PRODUKT	HOOFDGROUP	GROEP
P	8	87
BETR.		NO.
Conder swater- lekkage		203
Airconditioning		DATUM
240		April 1989

## Service Bulletin

### Condenswaterlekkage uit de airconditioning afdichten

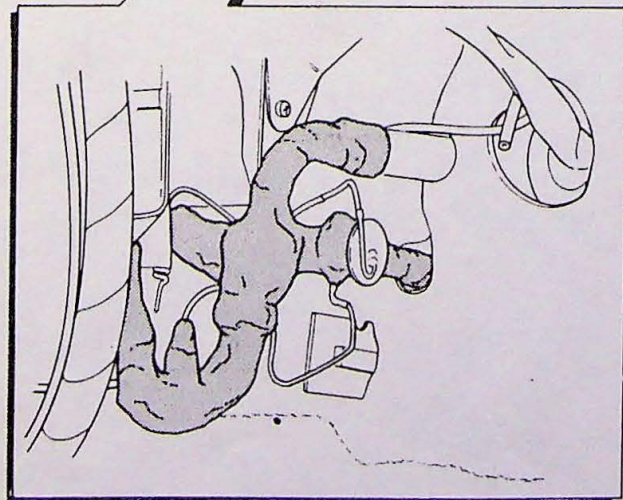
Verwijder al het isolatiemateriaal rond de expansieklep en rond toevoer- en afvoersleidingen.

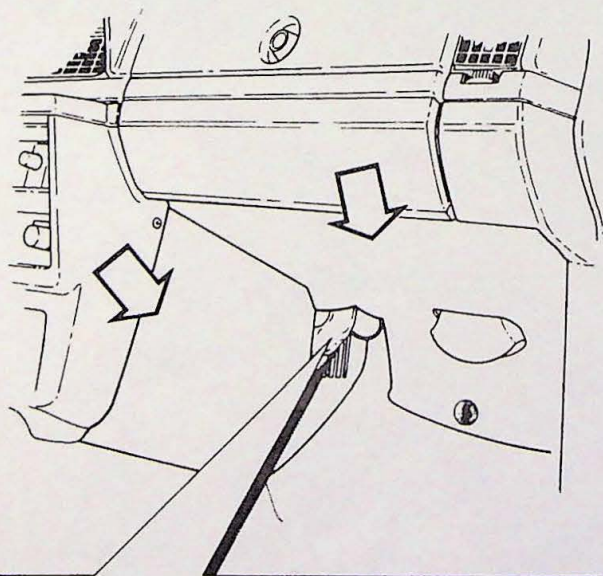
Isolatiemateriaal, Volvo O/N 3 522 558-0. Breng dit rond de expansieklep en rond de toe- en afvoerslangen aan.

**N.B!** Breng het niet over de dop van de expansieklep aan.
